Gemeinde
7204 Untervaz

Projektwettbewerb für Architekturleistungen im selektiven Verfahren
Kindergarten Untervaz

Bericht des Preisgerichts

Untervaz, 22. Oktober 2021

Projekt 001 Der dritte Pädagoge

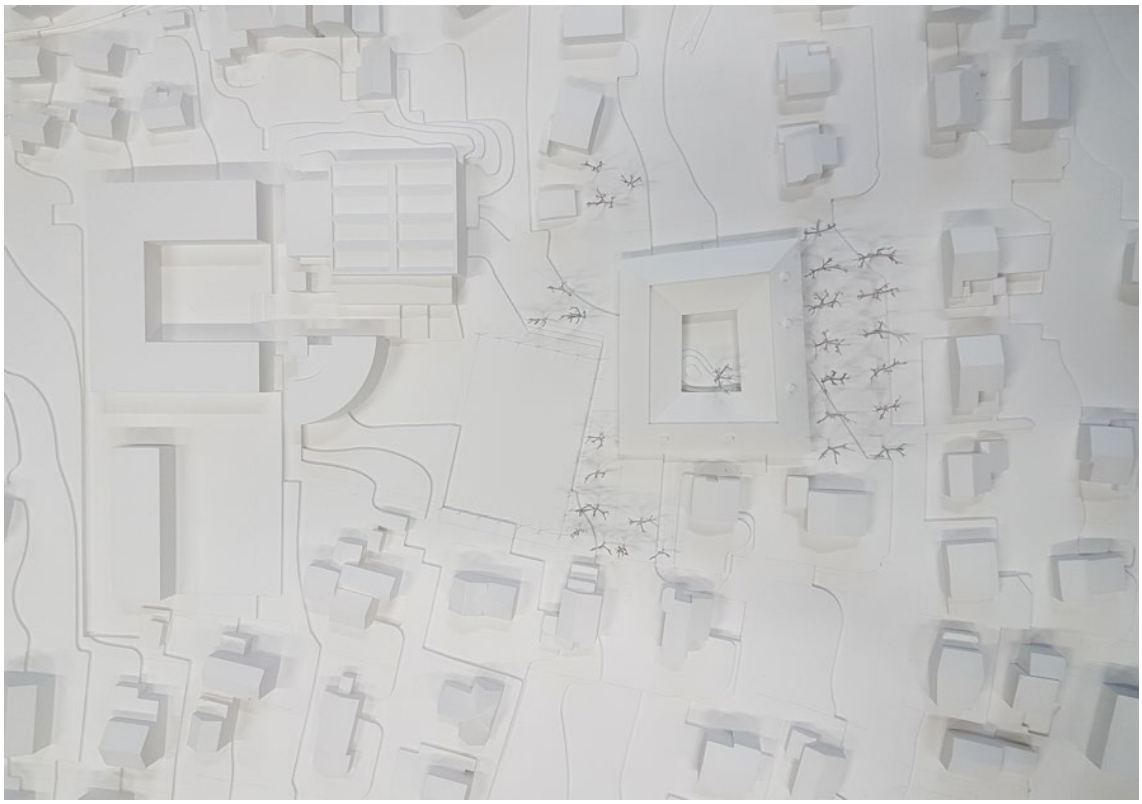
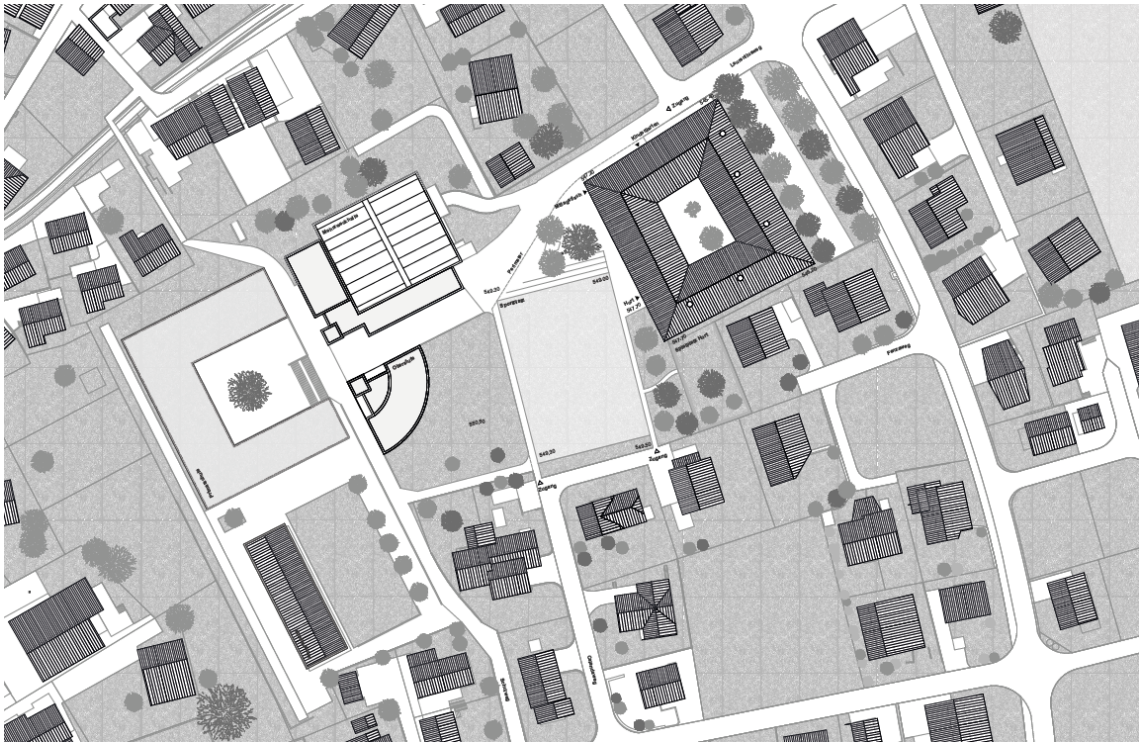
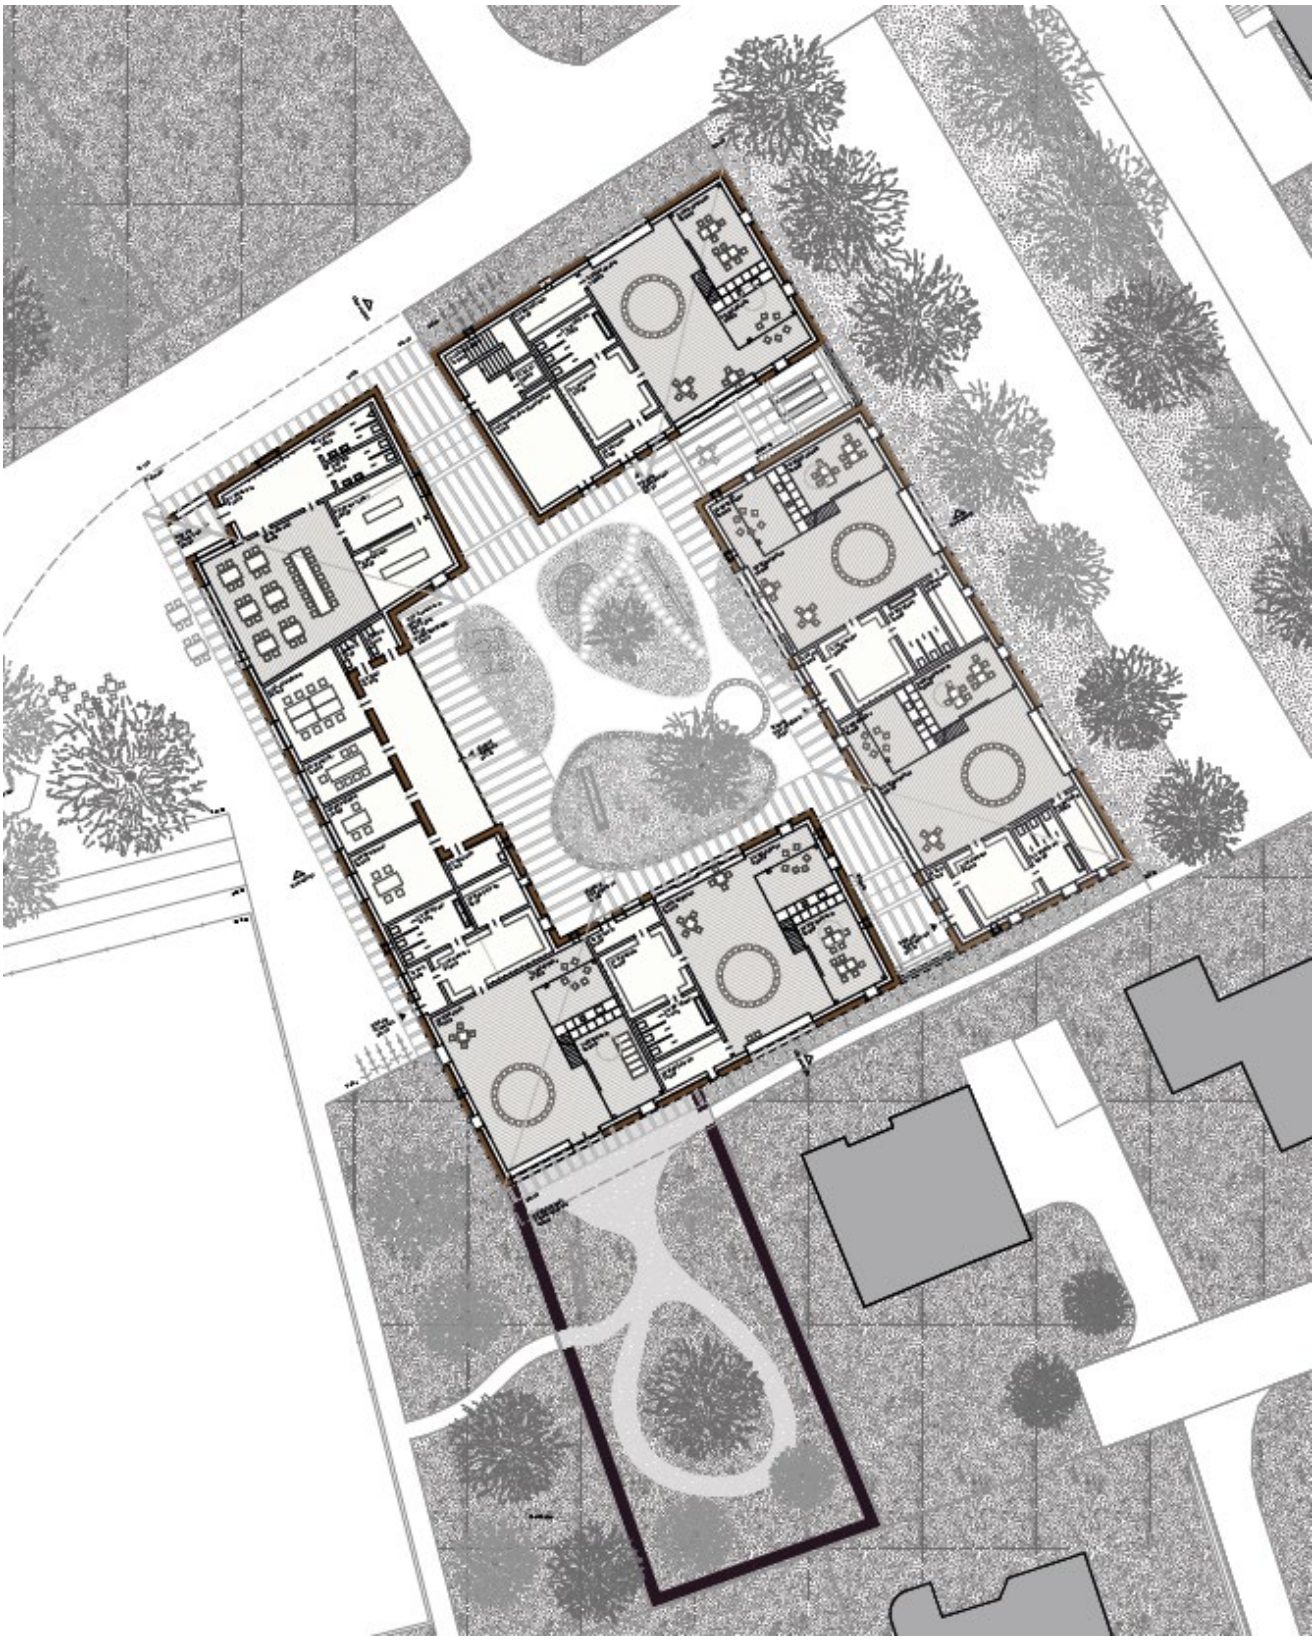
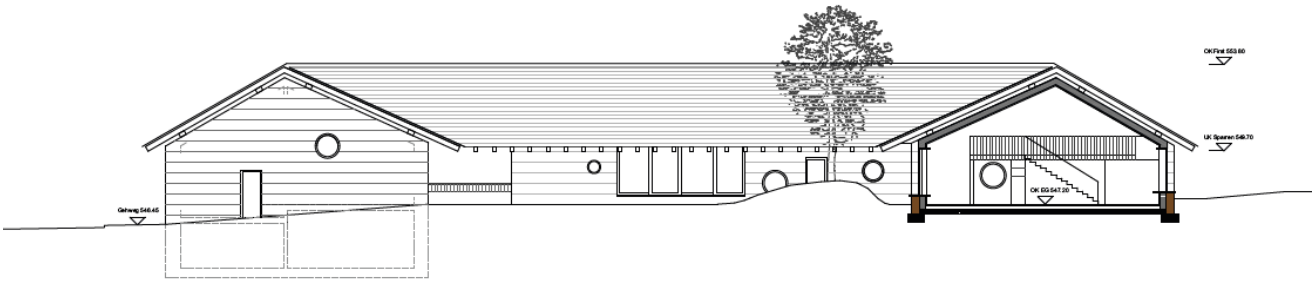
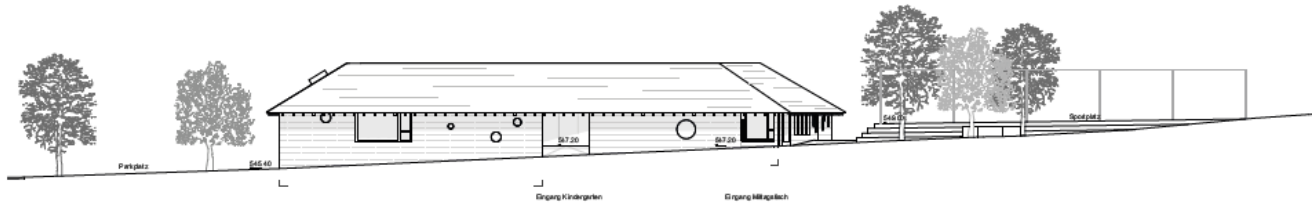
Ortsbauliche Gesamtsituation
Die Projektverfasser analysieren die vorgefundene Schulanlage und setzen als Übergang zum Wohnquartier ein eingeschossiges Hofgebäude mit gleichförmigem Satteldach und einen grosszügigen Innenhof. Der flächige Hofbau reizt den gesamten Projektperimeter aus. Die geforderten Räume für den Kindergarten und Betreuung werden alle erdgeschossig unter einem Dach angeboten. Die einzelnen Nutzungen sind in Teilvolumen gegliedert, welche bequem und witterungsgeschützt unter dem ausladenden Vordach erreicht werden. Die Durchgänge und Terrassen zwischen den Teilvolumen ermöglichen eine interessante Vernetzung und Sichtbezüge. Es resultieren gut nutzbare, gedeckte Übergangsräume zwischen den Kindergärten und dem Hofgarten. Gegen Westen zum Sportplatz wird aus Nutzersicht ein Durchgang vermisst. Dieses Defizit wird jedoch von den Verfassern selber erkannt und im Projektbeschrieb als Optimierungspotential erwähnt. Insgesamt resultiert eine strukturell einfache und funktional angemessene Gesamtanlage.

Nutzungsverteilung, Freiraum und Raumkonzept
Allen Nutzungen werden behindertengerecht unter einem zusammenhängenden Dach und auf einer Nutzebene angeboten. Die vier Kindergärten gruppieren sich um den Innenhof. Jede Einheit verfügt über einen eigenen Eingang. Der gut 600 m2 grosse Hof ist dank den umlaufenden Dächern ungefähr zur Hälfte gedeckt. Der Hofgarten ist als gemeinsamer Spiel-, Entdeckungs- und Rückzugsort konzipiert und zugleich von den Kindergarteneinheiten aus einsehbar. Der Mittagstisch befindet sich an der Nordwestecke des Gebäudes und wendet sich damit ideal der bestehenden Schulanlage zu. Ein gedeckter Vorbereich und die Garderoben bilden den Auftakt zum gut proportionierten Speisesaal. In wärmeren Jahreszeiten kann der davorliegende Vorplatz einbezogen werden. Der Lehrerbereich und der Raum für die heilpädagogische Betreuung werden über ein grosszügiges und adressbildendes Foyer erschlossen. Der Kinderhort wird gut erreichbar im Südwesten situiert. Der dazugehörige Aussenspielplatz ist morgens und nachmittags angenehm besonnt und direkt aus den Haupträumen einsehbar. Die Nutzergruppen werden konsequent voneinander getrennt, ohne die gemeinschaftliche Identität der Gesamtanlage zu verlieren.

Architektur und Materialisierung
Nach dem Motto «Der Raum als dritter Pädagoge» werden zahlreiche inspirierende Lernorte und im Alltag wertvolle Raumangebote geschaffen. Die eingeschossige Erscheinung entlang des leicht abfallenden Laurentiusweges verleiht dem Baukörper eine angemessene Präsenz als Abschluss des Schulareals zum Wohnquartier hin. Das weit ausladende Satteldach prägt die Architektur. Mit der Wahl des Dachmaterials in Holzschindeln wird gestalterisch der Bezug zur bestehenden Primarschule mit der Schindelfassade hergestellt. Der Neubau bildet ein Gegenüber zum offenen Hofbau der heutigen Primarschule. Die architektonischen Elemente sind wohltuend verwandt und trotzdem eigenständig. Der Hofgarten wird topografisch zu einem Rutschbahnhügel modelliert, die Klettergerüste werden aus echten Baumstämmen gebaut und auf den befahrbaren Belägen im Hof kann der Regen dank dem Sickerasphalt trotzdem versickern. Die Haupträume der Kindergärten sind gut proportioniert, versprechen Nutzungsflexibilität und garantieren den Lehrpersonen einen guten Überblick in die Nebenräume und Sichtbezug zum Aussenraum. Dank der Dachform profitieren die Nutzräume von Überhöhe und attraktiven Raumbezügen. Die Raumgliederung erfolgt über möbelartig eingestellte Holzkonstruktionen und bietet zusätzliche Rückzugsorte. Das Materialisierungskonzept fokussiert auf einfache Materialien und berücksichtigt die Haptik und die sinnliche Wahrnehmung. Im Projektbeschrieb formulieren die VerfasserInnen stets praktische und kindsgerechte Lösungen, zum Beispiel sind die Wände bepinnbar und dezent farbig, die Schiebefenster zum Hof sind öffenbar oder es wird eine schallschluckende Holzdecke aus Tannenleisten mit Schafwolle hinterlegt. Die Anliegen der Kinder gehen einher mit der architektonischen Gestaltung. Die gewählten Materialien und Konstruktionslösungen verleihen dem Hofbau beschwingte Raffinesse und sind zugleich solide und langlebig konstruiert.

Nachhaltigkeit und Realisierbarkeit
Der Nachweis für einen reibungslosen Betrieb des Kindergartens und der Schulen während der Bauzeit wird aufgezeigt. Die gewählten Konzepte versprechen eine gute Nachhaltigkeit und Ökologie. Die Struktur des Hauses ist dauerhaft und ressourceneffizient konzipiert. Die effiziente Raumanordnung und die gewählten Konstruktionskonzepte lassen trotz einem überdurchschnittlichen Gebäudevolumen eine angemessene Wirtschaftlichkeit erwarten. Bezüglich Baukosten erscheint der vorgeschlagene Aussenwandaufbau mit gestampftem Lehm und einer inneren gedämmten Holzrahmen-Konstruktion nicht zielführend. Die Projektverfasser

erwähnen im Beschrieb den gestampften Beton als Alternative. Dem Beurteilungsgremium erscheint die vom Verfasser angestrebte Präsenz der Wandscheiben als wesentliches Element des Entwurfs. Diese Wirkung erscheint jedoch auch mit einem Einsteinmauerwerk mit hochwertigem mineralischem Putz durchaus erreichbar.

Gesamtwürdigung
Der Projektansatz «Der dritter Pädagoge» besticht durch die einfache Gesamtkonzeption und die unaufgeregte Nutzungsverteilung. Der eingeschossige Bau mit gleichförmigem Satteldach definiert einen grosszügigen Hof und eine starke Identität. Besonders die vielfältigen gedeckten Aussenflächen verleihen dem Projekt einen hohen Nutzwert.

- Das Preisgericht empfiehlt der Gemeinde, das Projekt «Der dritte Pädagoge» unter Berücksichtigung der nachstehenden Anmerkungen zur Weiterbearbeitung und Ausführung.

- Die Situierung der Gesamtanlage im Hinblick auf direkte Verbindungen zum Hartplatz, optimalere Wegbreiten in Aussenbereich sowie der Gestaltung der Abstandsflächen zur südlichen Nachbarschaft und zum Parkplatz ist zu prüfen.
    - Die Materialisierung ist in Hinblick auf die Wirtschaftlichkeit in der Erstellung und dem Betrieb wie auch in Bezug zur Gebrauchstauglichkeit zu überprüfen.
    - Für die Erstellung ist das Potenzial der einheimischen Holzindustrie in Bezug auf Beschaffung wie auch Verarbeitung des Holzes zu beachten.
    - Die allfällige Umsetzung einer Einstellhalle unter der Bodenplatte des Kindergartens ist in Bezug auf die Erschliessung und Nutzung, insbesondere in der Abhängigkeit von durchgängigen Baumgruben für die Bepflanzung des Innenhofs, zu prüfen.

Projekt 002 Ratzfatz

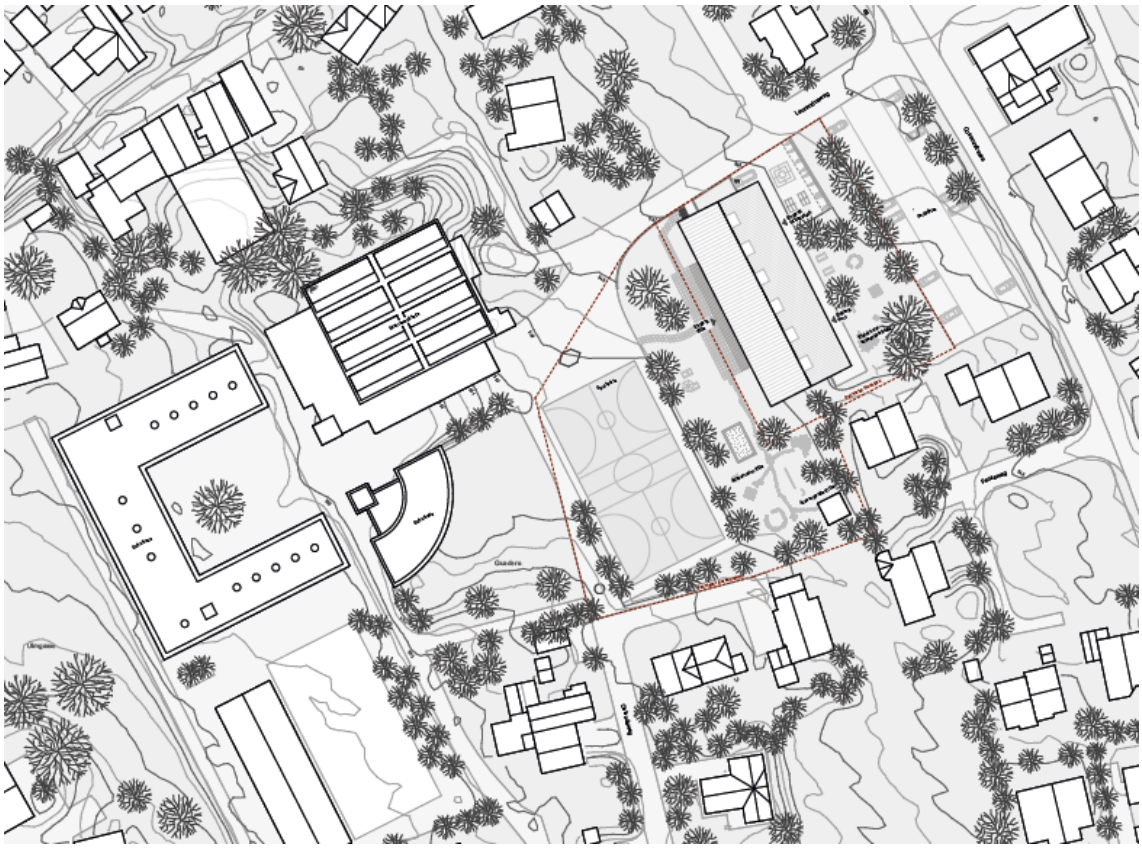
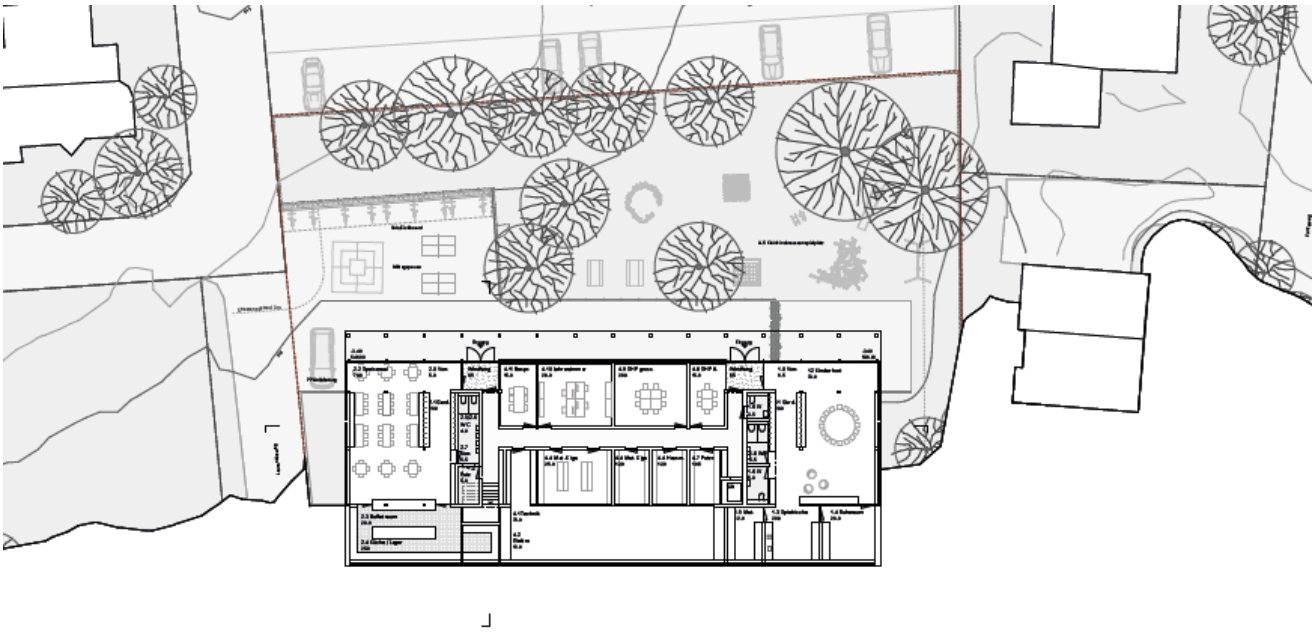
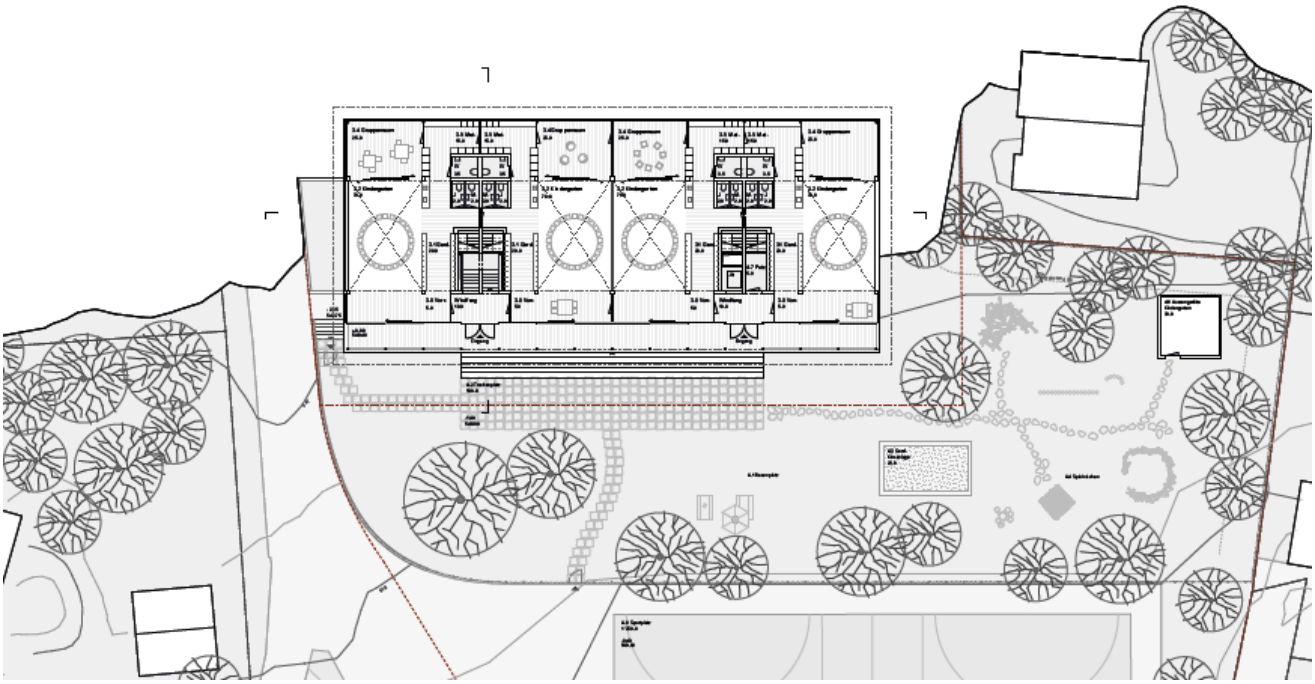
Ortsbauliche Gesamtsituation
Der ein-, respektive zweigeschossige pavillonartige Längsbau schliesst das Schulareal ostseitig ab. Das kompakte Volumen nimmt sich zurück und lässt der Umgebung genügend Platz rund um das Gebäude. Geschickt sitzt der neue Kindergarten auf der Geländekante und nutzt die nach Osten fallende Terrainlinie, wodurch gleichwertige Aussenräume mit eigenen Bezügen entstehen. Der Vorschlag nutzt die Breite des möglichen Perimeters nicht aus, und besticht durch einen haushälterischen Umgang mit der Landreserve. Der genügend grosse Abstand zu den Parkplätzen erlaubt zudem spätere bauliche Verdichtungen.

Nutzungsverteilung, Freiraum und Raumkonzept
Der Mittagstisch und Hort liegen losgelöst vom Schulareal mit einem eher knappen Abstand zu den Parkplätzen im Sockelgeschoss. Die Kinder können hier in Ruhe essen, Hausaufgaben erledigen, sich austoben und kreativ sein. Der am Laurentiusweg angedockte Mittagstisch mit öffentlichem Charakter stärkt die Eingangssituation zum Schulareal. Es folgen die Lehrerzimmer und die SHP-Räume. Geschützt am südlichen Rand sitzt der Kinderhort mit Ruheraum und einem eigenen Aussenspielbereich.
Leicht schwebend über dem Terrain befinden sich die vier Kindergärten im Obergeschoss mit einem räumlichen Bezug zum Hartplatz und dem Schulareal. Die Grünfläche bis zum Hartplatz mit eigener Spielfläche und Lagermöglichkeiten der Aussengeräte ist für den Kindergarten reserviert. Ungelöst ist hier der behindertengerechte Treppenaufgang.

Architektur und Materialisierung
Die vier Kindergärten werden in einer Schottenstruktur getrennt und weisen eine Ost-Westorientierung auf. Die klare Trennung der Nutzungen zieht sich auch in der Konstruktion durch. Die Verfasser schlagen ein hohes Mass an flexiblen Räumen vor. Hierzu dienen wenige statische Wände und vor allem Stützen zu einem freien Grundriss. Zwei massive Kerne mit Nassräumen und Treppen verbinden die beiden Geschosse und führen zu den Spielnischen unter dem Dach. Dem Hauptraum werden beidseitig zwei tiefere Räume vorgelagert, die durch Schiebeelemente getrennt werden können. Eine schöne Geste, um den Kindern verschiedene Raumsequenzen anzubieten. Der Preis hierfür ist bei einer vollständigen Trennung ein abgeschlossener Hauptraum, der nur über ein Oblicht belichtet wird, welches im Verhältnis zur Raumgrösse klein ausfällt. Ebenfalls sind die Garderoben räumlich nicht getrennt. Die raumhohen Fenster unterstreichen den räumlichen Bezug zum Aussenraum und zum gedeckten Aussenvorbereich. Dieser starke Innen- Aussenbezug ist spannend für die Kinder und bietet Raum für Aktivitäten. Ostseitig sind die hohen Fenster nicht notwendig und im Kindergartenalltag nachteilig. Die Idee der offenen und flexiblen Räume könnte ein spannender Ansatz sein. Die Verfasser lassen aber in ihrem Projektvorschlag zu viel offen, und legen sich nicht fest. Die Tagesabläufe und ihre Raumanforderungen müssen interpretiert werden. Das architektonisch klare Konzept ist zu strukturell gedacht und nicht vertieft dargestellt. Negativ bemerkbar wird der konzeptuelle Ansatz der statischen massiven Raumkörpern mit den Treppen und den WC-Anlagen. Hier muss der Windfang im Obergeschoss zu viel leisten und die Treppen sind zu stark reduziert. Der Beitrag schlägt ein einfaches und klares statisches Konzept in Holz vor. Dies überzeugt vor allem im Obergeschoss – hier ist die Umsetzung denkbar. Im Untergeschoss fehlt diese Konsequenz und die Struktur passt sich zu stark den räumlichen Bedürfnissen an. Unklar ist das Stützensystem, respektive die Statik im Fensterbereich. Die Axonometrie zeigt hier Stützen, die im Grundriss zu reduziert dargestellt sind und viele Fragen offenlassen. Im Allgemeinen wird ein vertiefter Blick in die Konstruktion und im Ausdruck der Fassaden vermisst. Die Modellfotos sind idealisiert dargestellt und lassen zu viel unbeantwortet. Auch hier muss zu viel interpretiert werden.

Gesamtwürdigung
Der Projektvorschlag bietet einen reduzierten und schonenden Umgang mit der Landreserve und schafft es in einer komprimierten und doch offenen Grundrissstruktur einen spannenden Ansatz zu präsentieren. Die Stärken liegen in der Nutzungsorganisation auf zwei Geschossen und den unterschiedlichen Bezügen zum Aussenraum. Die einfache tragende wie auch räumliche Struktur ermöglicht eine hohe Flexibilität und bietet Raum für verschiedenste Aktivitäten im Kindergartenalltag. Das Projekt besticht durch die klare Trennung der Nutzungen im Schnitt und dem kompakten Grundriss. Einzig die zwei massiven Kerne sind in ihrer Grösse zu reduziert. Der stark strukturell gedachte Wettbewerbsbeitrag ist jedoch zu wenig ausgearbeitet und lässt zu viel Interpretationen zu. Die gleiche intensive Auseinandersetzung mit der Nutzung und Organisation, wird im Ausdruck des Gebäudes und in der Genauigkeit der Statik, der Konstruktion und den Fassaden vermisst.
